弊社製脱着装置付コンテナ専用車（アームロール）のリコール実施に関するお知らせ

さて本日、弊社が製造・販売した脱着装置付コンテナ専用車（アームロール）におきまして、リコールを実施する旨、国土交通省に届け出しましたのでお知らせいたします。

## 改善箇所説明図

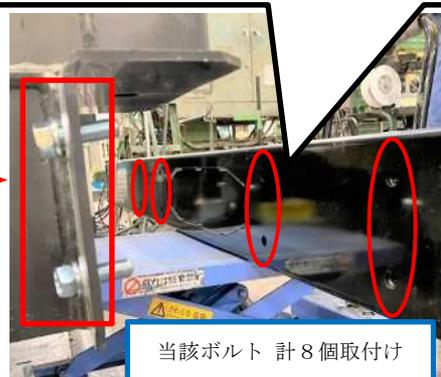
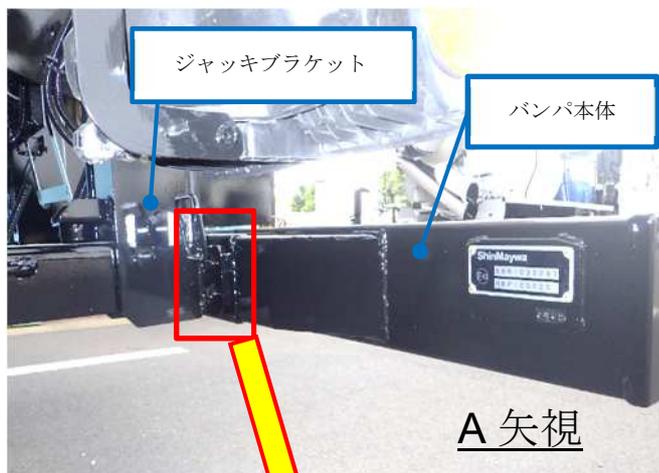
申請諸元と異なるボルト取付け  
【改善前】

脱着装置付コンテナ専用車に装着した突入防止装置のバンパ本体とジャッキブラケットを締結しているボルトについて、作業指示が不十分だったため、強度区分の低いものを使用していることにより、強度要件を満足できないおそれがある。

申請諸元通りのボルト取付け  
【改善後】

全車両、該当箇所のボルトを正規品へ交換する。
